Madrid, 4 de mayo de 2017

2. CN ALMARAZ I Y II: REVISIÓN DE LAS ESPECIFICACIONES TÉCNICAS DE FUNCIONAMIENTO, REQUISITOS DE VIGILANCIA DEL SISTEMA DE AGUA DE REFRIGERACIÓN DE COMPONENTES (PME-1/2-16/008,REV.0)

EXPLICACIÓN DE VOTO DEL CONSEJERO FERNANDO CASTELLÓ BORONAT, DEL CONSEJO DE SEGURIDAD NUCLEAR, SOBRE EL PUNTO II.2 DEL ORDEN DEL DÍA DEL PLENO 1.412 EN LA VOTACIÓN CELEBRADA EL 4 DE MAYO DE 2017, RELATIVO A LA REVISIÓN DE LAS ESPECIFICACIONES TÉCNICAS DE FUNCIONAMIENTO, REQUISITOS DE VIGILANCIA DEL SISTEMA DE AGUA DE REFRIGERACIÓN DE COMPONENTES DE LA C.N. ALMARAZ I Y II.

EXPLICACIÓN DE VOTO que formula don Javier Dies Llovera, consejero del Consejo de Seguridad Nuclear, sobre el punto II.2 del orden del día del pleno 1412, relativo a CN Almaraz I y II: Revisión de las Especificaciones Técnicas de Funcionamiento, requisitos de vigilancia del sistema de agua de refrigeración de componentes (PME-1/2-16/008, Rev. 0).

Figura 1. Esquema simplificado del sistema de agua de refrigeración de componentes

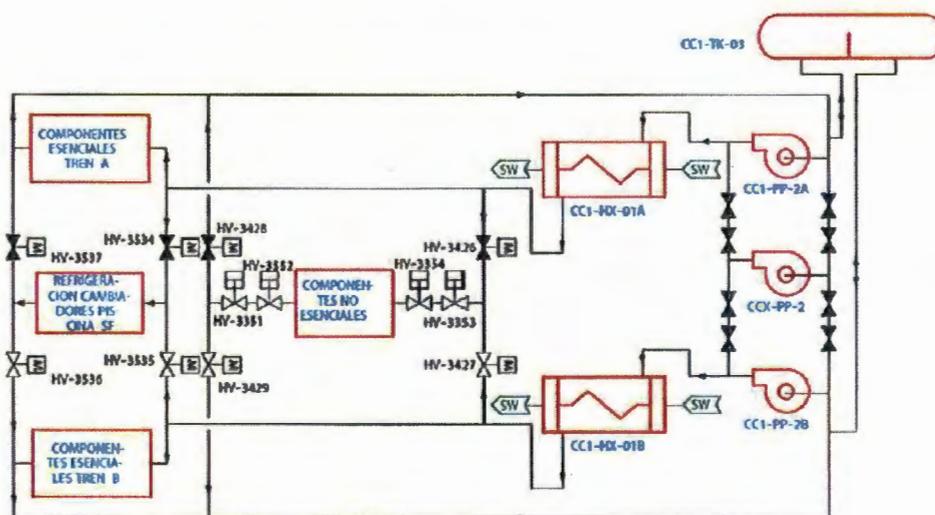
- II. El sistema de agua de refrigeración de componentes (CC) toma la carga térmica en los enfriadores de los equipos y la transfiere en los intercambiadores de refrigeración de componentes al agua de servicios esenciales (SW). Por el lado tubos de los intercambiadores de calor circula agua del sistema de servicios esenciales que transfiere la carga térmica al embalse de Arrocampo. Como el agua que refrigera el sistema es agua no tratada del embalse, estos intercambiadores de calor disponen de un sistema de limpieza de los tubos, tipo *Taprogge* de bolas, para mantener las características de transferencia de calor.

V. Entre el 6 de junio y 23 de julio de 2016 el sistema de limpieza del cambiador de calor del tren B de refrigeración de componentes de la CN Almaraz estuvo fuera de servicio por realización de trabajos de mantenimiento. En cumplimiento con el requisito de vigilancia RV 4.7.3.1e, diariamente la planta realizó el procedimiento de vigilancia IRX-PV-28, pero se detectó que la medida de las variables que intervienen en el cálculo de la eficiencia de los cambiadores, en un momento determinado, podía no ser representativa por el método de toma de datos y por la propia variabilidad de la medida, conllevando, en forma, un incumplimiento del requisito de vigilancia RV 4.7.3.1e.

A raíz del suceso expuesto en el punto anterior, se detectó que la metodología utilizada en la toma de datos para el cálculo de la eficiencia de los cambiadores de refrigeración de componentes, siguiendo el procedimiento de vigilancia IRX-PV-28, no era la más adecuada.

Por un lado, con esta propuesta de cambio de las Especificaciones Técnicas de Funcionamiento, el titular propone modificar dos requisitos de vigilancia RV 4.7.3.1d y 4.7.3.1e, pasando de establecer el criterio de aceptación en términos de temperatura de salida del sistema de refrigeración de componentes a establecerse en términos de eficiencia de la transmisión de calor del intercambiador, ya que es el parámetro que se caracteriza por el coeficiente de ensuciamiento que afecta al coeficiente global de la transmisión de calor. **A juicio de este consejero, tal y como recoge la propuesta de dictamen técnico, la comparación con la temperatura de salida del sistema de refrigeración de componentes (Tout-cc) medida en la prueba no considera de forma global el proceso, por lo que resulta más adecuado, con objeto de verificar la capacidad de extracción de calor del intercambiador, fijarse en la eficiencia.**

Por otro lado, el titular introduce en el requisito de vigilancia RV 4.7.3.1e el criterio de indisponibilidad del sistema de limpieza *Taprogge* para verificar la eficiencia del cambiador cada 24h. Los cambios propuestos obligarán al titular a verificar, al menos en cada recarga o cada 24 horas si el sistema de limpieza del cambiador no está disponible, que la eficiencia del cambiador de calor del sistema de agua de refrigeración de componentes es superior al valor admisible por diseño. **A juicio de este consejero, una vez estudiada la evaluación, el coeficiente de ensuciamiento del cambiador puede alcanzar el valor de diseño en menos de 7 días, con lo que resulta razonable modificar la redacción para que el titular realice ciclos de limpieza con mayor frecuencia.**

1) Los procedimientos de vigilancia asociados a los RV 4.7.3.1.d y RV 4.7.3.1.e deberán basarse en un método adecuado que siga los estándares de la industria para verificar la eficiencia de los cambiadores de calor.

2) Dado que el sistema limpieza de los cambiadores de calor de componentes (sistema Taprogge) no se encuentra recogido dentro de la CLO de la ETF 3/4.7.3, el titular deberá describir en las bases de las ETF lo que se entiende por "indisponibilidad" del sistema de limpieza y los procedimientos y vigilancias de la planta para garantizar la disponibilidad del mismo.

3) La frecuencia de la vigilancia realizada mediante el procedimiento OP1-PV-07.22, "Limpieza de los cambiadores de calor de agua de refrigeración de componentes" deberá hacerse cada 72 horas, en lugar de semanalmente.

4) El titular debe dejar constancia en los procedimientos de operación del uso continuado de los sistemas de limpieza de los cambiadores, práctica habitual que actualmente no está recogida.", es el instrumento adecuado y proporcionado según la práctica reguladora del organismo y, en consecuencia, el que se debe utilizar en este caso.
